CCR-VIA -- COMITATO DI COORDINAMENTO REGIONALE PER LA VALUTAZIONE D'IMPATTO AMBIENTALE

Giudizio n° 4297 Del 18/07/2024
Prot. n° 24/183429 Del 06/05/2024

Oggetto: Istanza per l'avvio del procedimento di Verifica di assoggettabilità a VIA ai sensi dell'art. 19 del D.Lgs. 152/2006 e ss. mm. e ii., relativa al progetto "Adeguamento tecnico per il miglioramento delle prestazioni ambientali dell'impianto di trattamento rifiuti plastici"

Istruttoria Tecnica	Verifica di Assoggettabilità a V.I.A. – V.A.
Progetto	MAG.MA SPA - Adeguamento tecnico per il miglioramento delle prestazioni ambientali dell'impianto di trattamento rifiuti plastici senza aumento delle potenzialità di trattamento

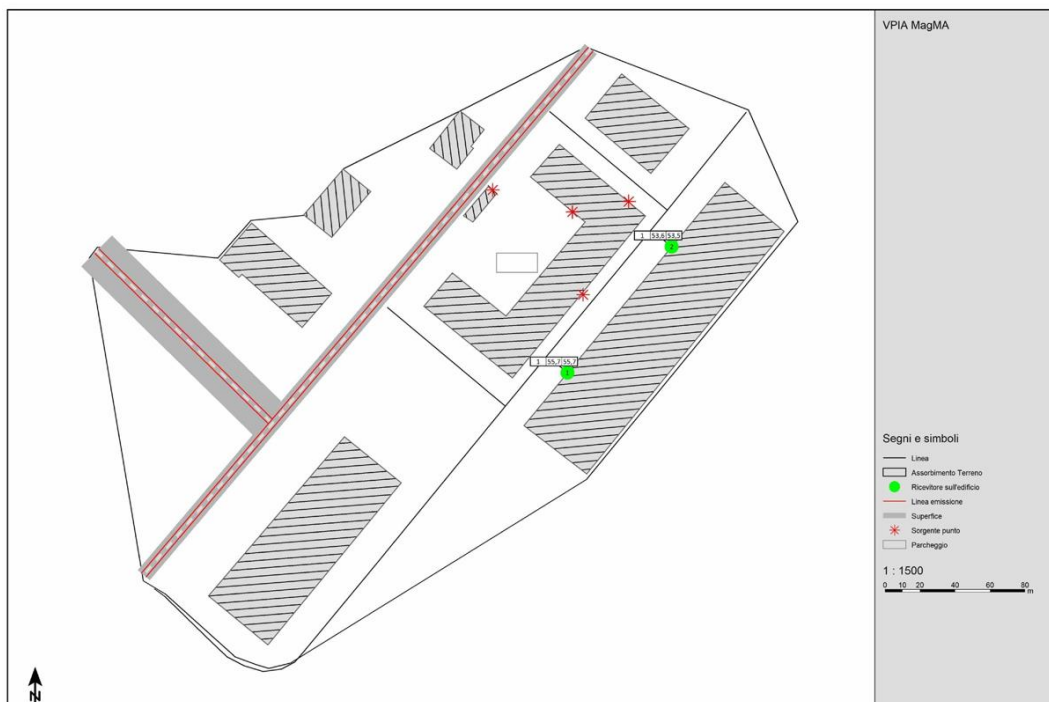
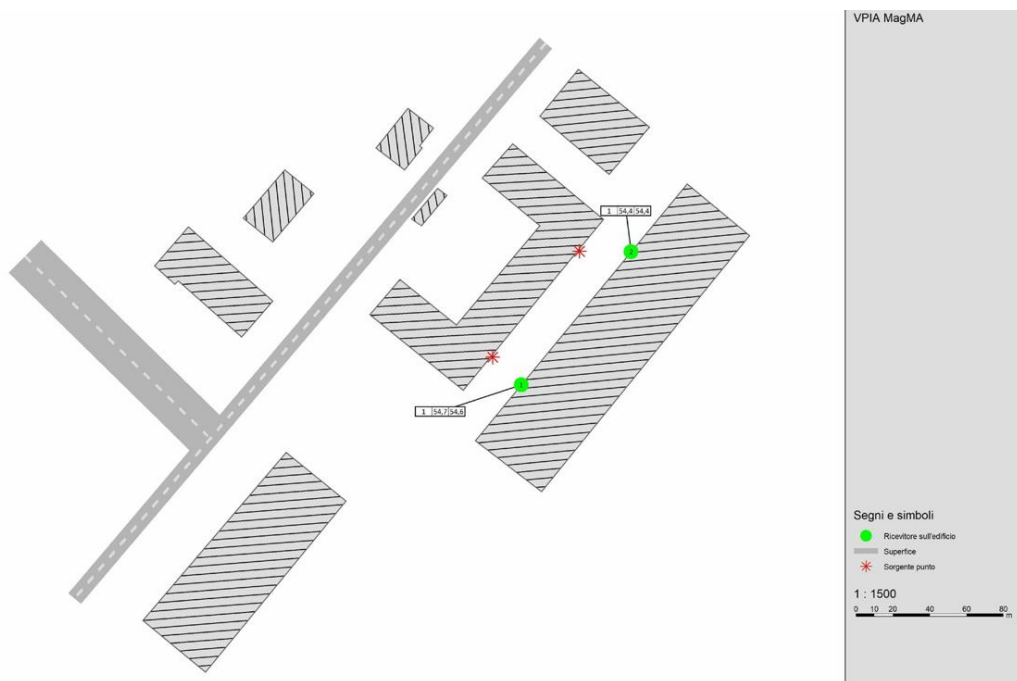
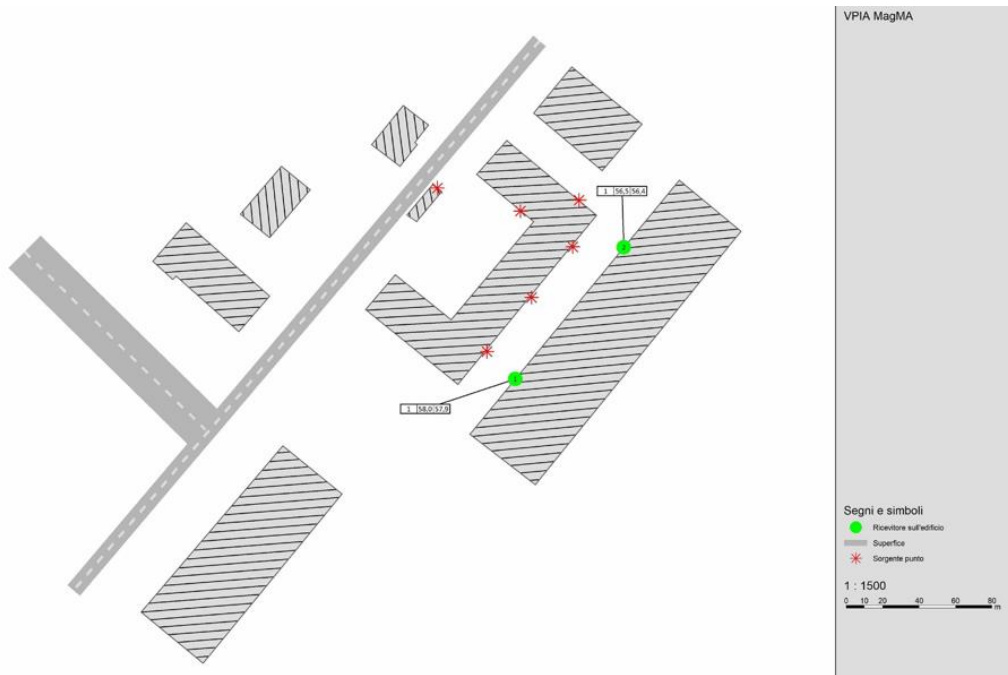
Vista la valutazione di impatto acustico e rilevato che la stessa necessita di essere integrata in quanto:

- i livelli di potenza delle sorgenti previste (impianto sud e impianto nord) sono identificati senza fare riferimento a schede tecniche, a dati di letteratura o a misure su impianti similari;
- la ditta riporta misure di residuo notturno effettuate però con attività in funzione, delle quali non è indicata l'ubicazione e che evidenziano valori superiori al limite di immissione notturno per la zona V, per le misure 3 e 4;

- 1. integrare la valutazione di impatto acustico sulla base di quanto indicato in premessa, documentando i dati di potenza sonora delle sorgenti previste e chiarendo l'ubicazione delle misure, le condizioni di funzionamento dell'impianto e approfondendo i superamenti rilevati;**
- 2. approfondire quanto richiesto dal PTQA con riferimento alla misura POT01 e se del caso effettuare uno studio di ricaduta degli inquinanti;**
- 3. chiarire le discrasie relative all'impianto di prima pioggia e dare evidenza che tutte le aree di deposito dei rifiuti siano asservite allo stesso.**
